**INFORME DE HITO DE CONTROL
N° 016-2023-OCI/5355-SCC**

**"MEJORAMIENTO DE LA CAPACIDAD RESOLUTIVA DE LA
UPSS DIAGNÓSTICO POR IMÁGENES DEL HOSPITAL
NACIONAL DANIEL ALCIDES CARRIÓN" - CUI N° 2319430**

**HITO DE CONTROL N° 1:
ACTUALIZACIÓN DEL EXPEDIENTE TÉCNICO**

Fotografía N°6
Equipo de Rayos X estacionario con fluroscopia inoperativo

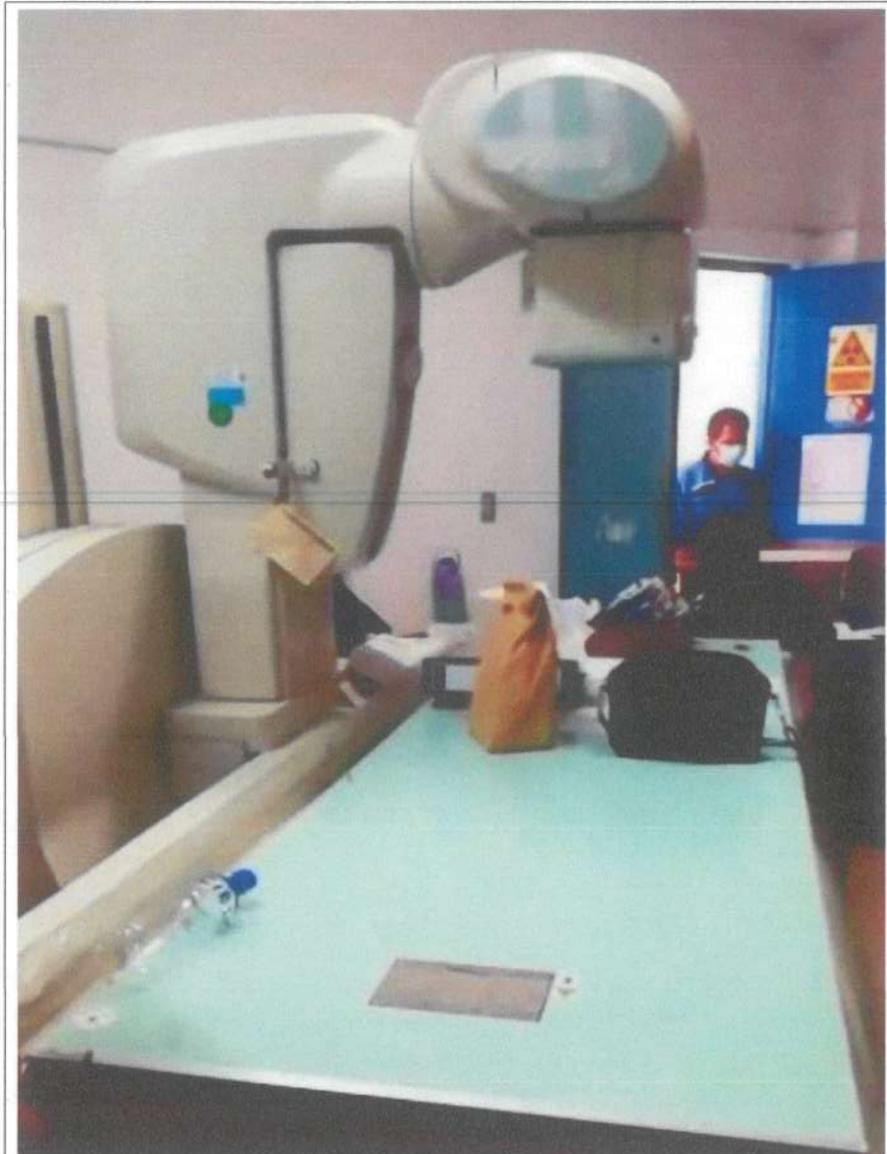
Además, este en su informe N° 045-2023-HNDAC-DDPI señaló que, *“Este equipo en la actualidad no funciona, a las autoridades se le ha solicitado su mantenimiento, nunca tuvo mantenimiento y el exceso de funcionamiento durante la pandemia, pues se utilizó como un equipo de rayos x convencional para las emergencias y eso aceleró el desgaste del tubo de rayos x. En la actualidad aparte del mantenimiento requiere cambio de tubo de rayos x”.* (sic).

Adicionalmente, es necesario indicar que en el informe N° 014-2023-HNDAC-DDPI de 9 de febrero de 2023 emitido por el jefe del Departamento de Diagnóstico por Imágenes (documento que obra adjunto al Informe n° 045-2023-HNDAC-DDPI), este manifestó que, *“(…) con este Equipo se realizan los procedimientos especiales como Urografía excretoria, Esófago, estómago y duodeno; tránsito intestinal, Paleografía Ascendente, ERCP, Marcapaso, tomosíntesis, etc. (...)”.* (sic).

En tal sentido, al igual que en todos los caos descritos precedentemente, el equipo de rayos x estacionario con fluroscopía no funciona desde hace un (1) año debido a la falta de mantenimiento.

El equipo de rayos X estacionario con fluroscopia que se encuentra inoperativo y por el que se pagó S/ 1 500 000, es usado como mesa de apoyo, en la que se observa una botella, un archivador de palanca, un bolso y documentos.

Imagen N° 3
Losa de apoyo para zona de recepción

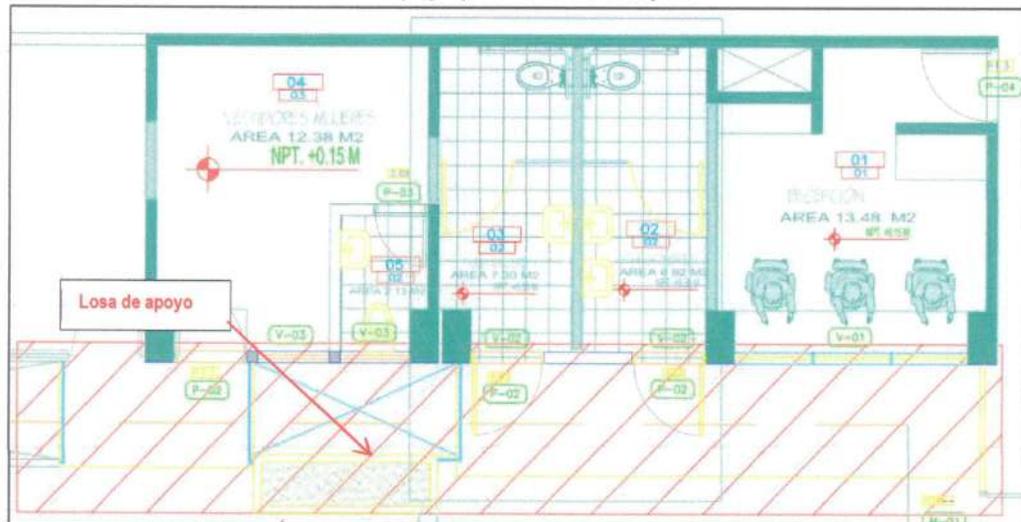
Al respecto, de la Lámina E-02-Plano: Losa de Apoyo para Zona de Recepción - Sector: Primer piso¹⁷, la Comisión de Control identificó que, en el área denominada zona de recepción se ha diseñado una losa de apoyo con el mismo nivel de los ambientes aledaños, asimismo la estructura identificada como losa existente se refiere a un techo bajo, que se desarrolla, en el entorno del patio del primer piso, conforme se aprecia en la siguiente imagen:

De la revisión a los componentes de estructuras y arquitectura ¹⁸ se identifica una sobrecarga compuesta por una losa de apoyo, armada en dos direcciones, sobre dos capas de relleno con terreno natural y afirmado compactado al 95% del proctor modificado.

Imagen N° 4
Sección de losa de apoyo

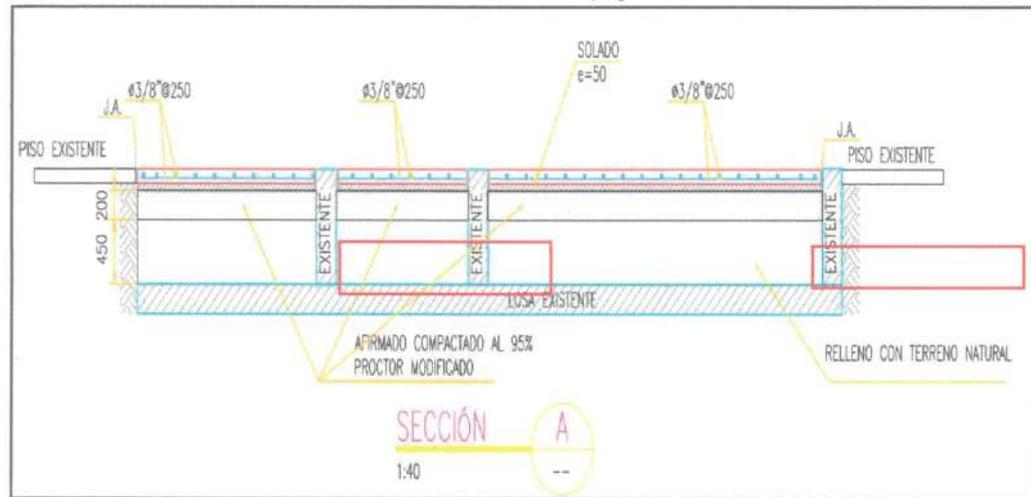
Al respecto la Comisión de Control identificó que, según los detalles del plano (ver Imagen N° 4), se proyecta cubrir el desnivel de una altura aproximada de 75 cm con dos (2) capas de material granular y una (1) losa armada, dicha acción restringiría el flujo del aire en ese sector el cual afectaría los desfogues de vapor (mediante tuberías) hacia el exterior, a su vez por el otro extremo, limitaría el acceso de ventilación e iluminación en el área de almacenaje de textiles.

Fotografía N° 7
Cielo raso de techo bajo

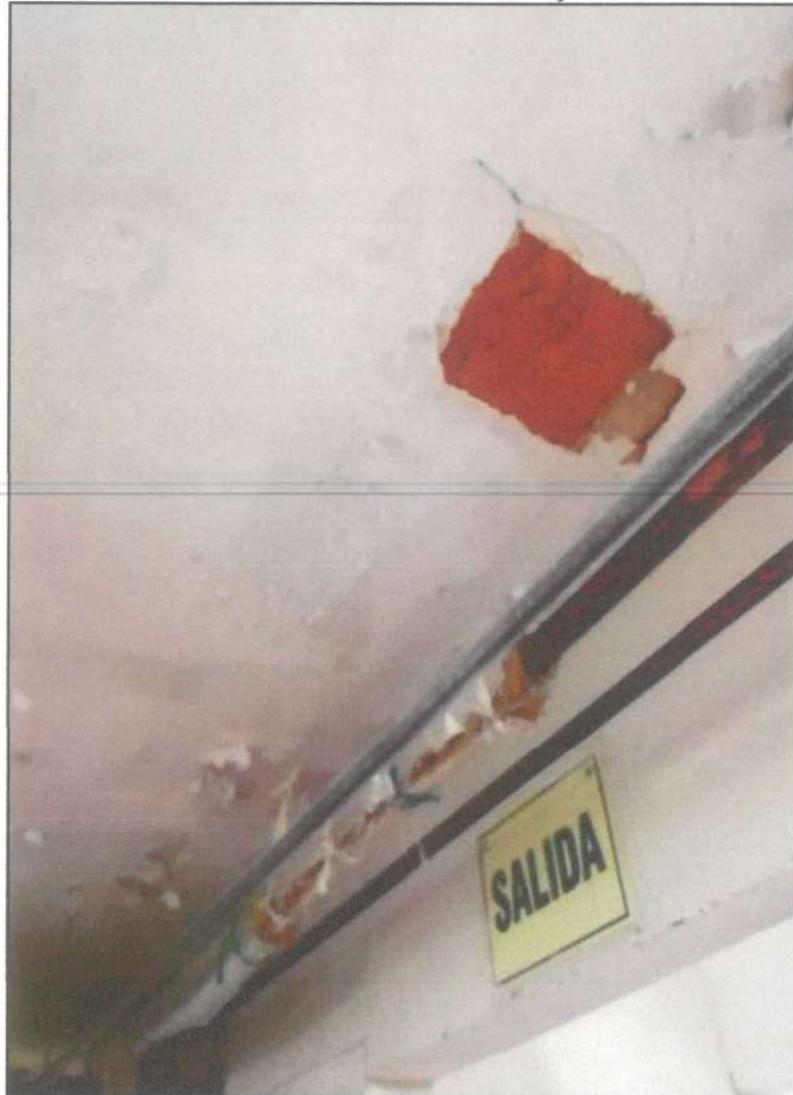
Al respecto, la Comisión de Control, verificó in situ la estructura existente – techo bajo, evidenciando que la misma sería una losa aligerada según lo observado, y que se muestran en las fotografías siguientes:

Imágenes N°s 10 y 11
Plano de distribución de circuitos y diagramas unifilares de la UPS

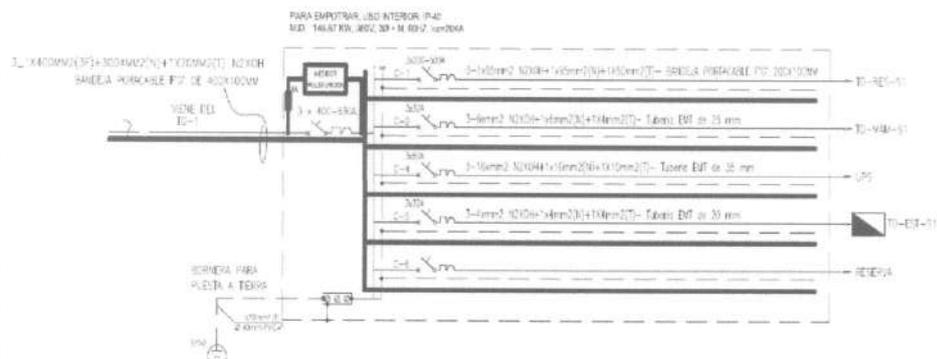
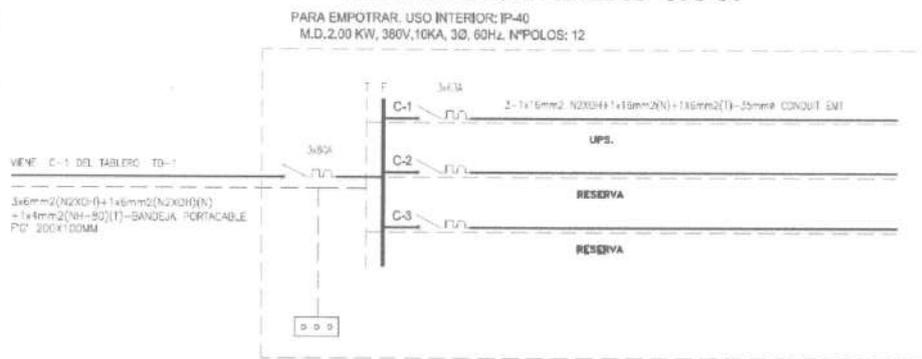
Comentario: En la imagen se muestra un recorte Plano "IE-08 Plano Sótano- Tomas Estabilizadas" en donde se observa que los circuitos C1 y C2 de tomacorrientes estabilizados son alimentados desde el tablero TD-EST-1, mientras que el tablero TD-UPS-S1 no cuenta con circuitos de salida.

Comentario: En la imagen se muestra un recorte del plano "IE-12 Acometida general y tablero eléctrico" en donde se consideró que el circuito C-4 del tablero TD-1 suministrará de energía eléctrica al UPS; asimismo, también es considerado como circuito C-1 del tablero TD-UPS-S1 resultando ambiguo y contradictorio.

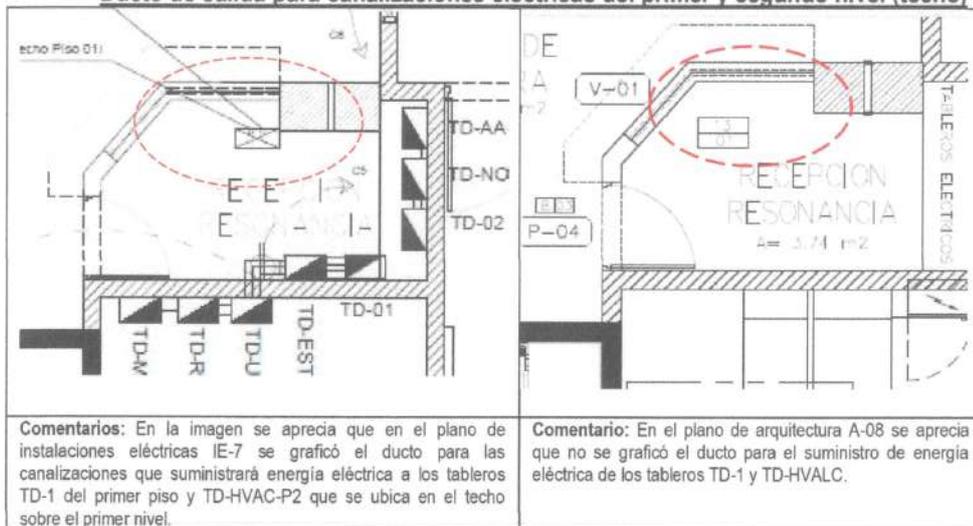
Primer piso Expediente 2019	Primer piso Expediente 2021
 <p>Comentario: Se muestra la imagen del informe N° 007-2021-HNDAC-OIIBSG-CATZ de 19 de agosto de 2021, en donde se menciona que el expediente del 2019 incluía los ambientes: A (sala de reuniones), B (servicios higiénicos mujeres y sala de impresión), C (servicios higiénicos varones), D (recepción) y E (sala de preparación) y E (sala de preparación de pacientes).</p>	 <p>Comentario: Se muestra la imagen del informe N° 007-2021-HNDAC-OIIBSG-CATZ de 19 de agosto de 2021, en donde se menciona que el expediente actualizado al 2021 solo abarcaría las áreas B, C y E y se adicionó una pequeña área indicada como X.</p>

Sobre el particular, el jefe del Departamento de Diagnóstico por Imágenes mediante Acta N° 03-2023-CG-OC-5355/SCC de 8 de mayo de 2023 manifestó que en los ambientes denominados "Sala de preparación de pacientes" y "Cuarto técnico" del primer nivel no se realizarán trabajos de adecuación o remodelación, quedando tal como se encuentran actualmente. En el citado ambiente se encuentra instalado el equipo densitómetro, cabe precisar que en los planos IE-09 e IE-010 del expediente técnico actualizado aprobado con Resolución Directoral N° 193-2021-HNDAC-DG de 9 de setiembre de 2021 si se encuentran consideradas partidas para el sistema de iluminación de los ambientes descritos precedentemente.
